Bezwaarschrift

6 november 2017

Voor een bedrag van maar liefst 1.665.000 euro (zie collegebesluit dd. 22 december 2016, ref. 2016_CBS_15421) wenst de stad Gent op de kade aan de Voorhaven, waar voorheen de Loods 21 stond, een plein met pergolastructuur aan te leggen. Als buurtbewoners vinden wij dat geen 'wijs' idee, reden waarom wij tegen dit project volgende bezwaren willen laten gelden:

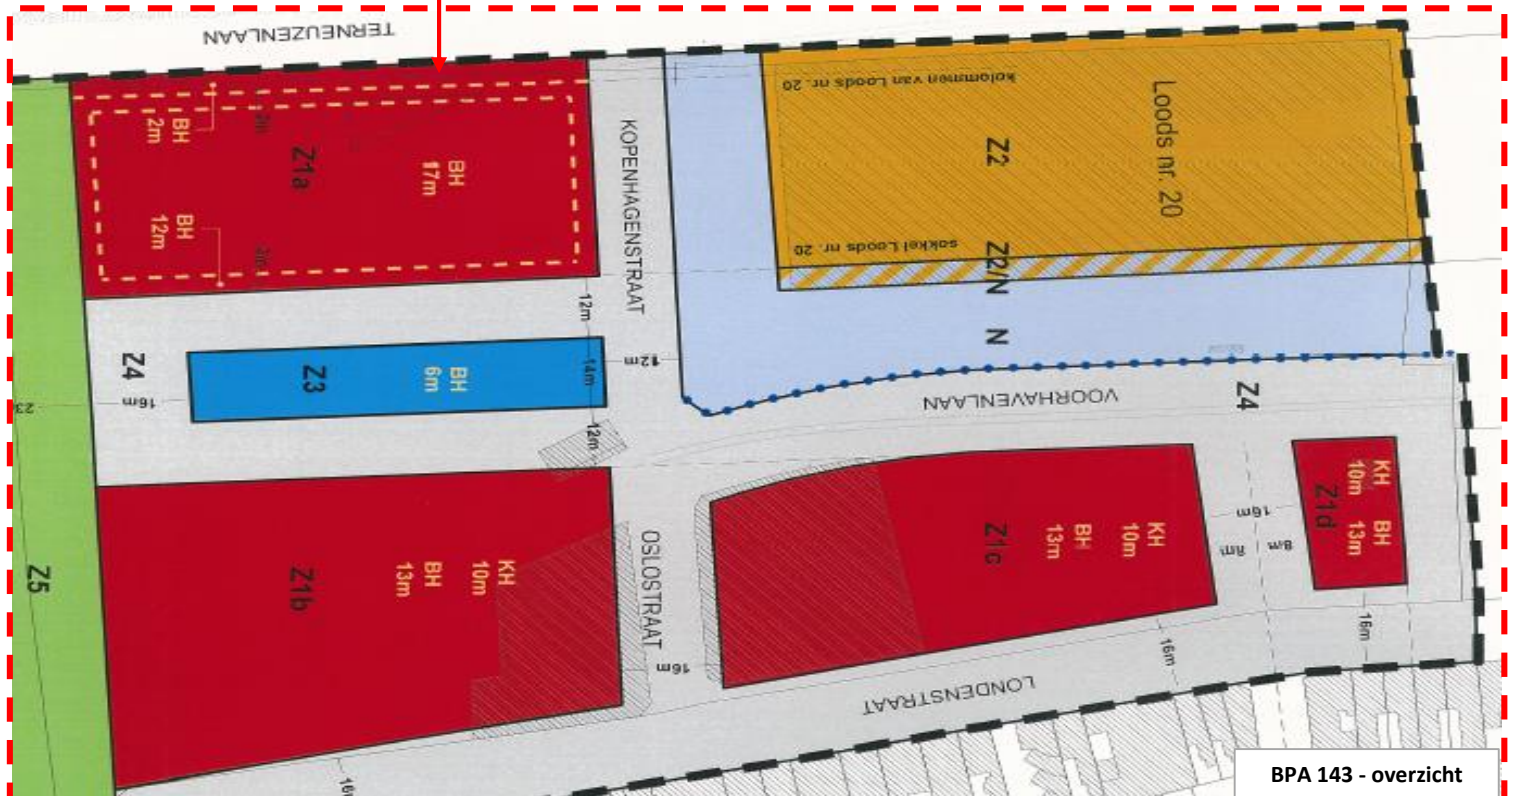
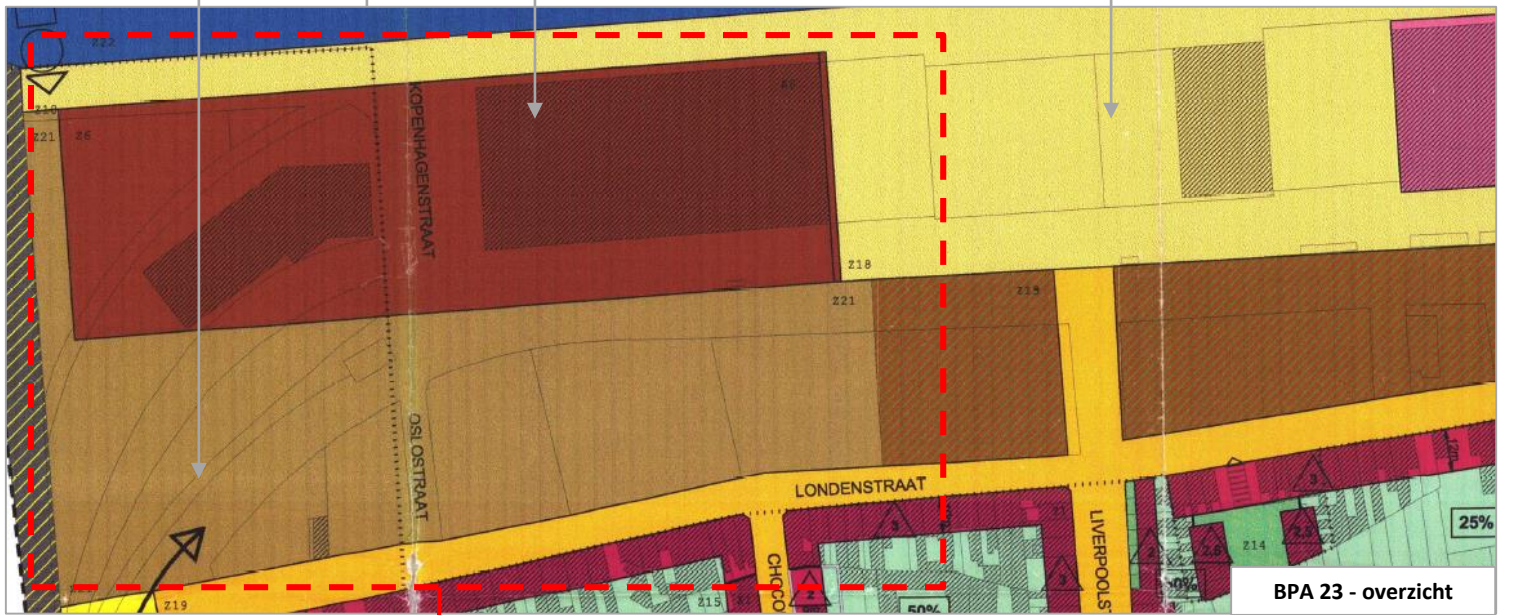
Door de stad Gent werd vervolgens niet beslist over te gaan tot een globale, geïntegreerde herwerking van het volledige deelgebied 'Voorhaven', maar werd – op amper 1 jaar tijd – enkel het vernietigde gedeelte van het BPA vervangen door RUP 143 'Voorhaven – Loods 20' (goedgekeurd in 2009), waarin de retailfunctie beperkt werd tot loods 20 (4000 m2 + wonen en diverse andere functies.) en waarbij toegelaten werd om alle open ruimte (voormalige zone 21) langs de Londenstraat vol te bouwen met een gigantisch bouwprogramma (private ontwikkeling). Een eenvoudige grafische vergelijking van het voormalige BPA 23 en RUP 143 is veelzeggend:

Open zone (parkeren +
groen) (zone 21)

Outletcenter (incl. loods
20 (zone 6)

Plein loods 21 (zone 20)
(huidige bouwaanvraag)
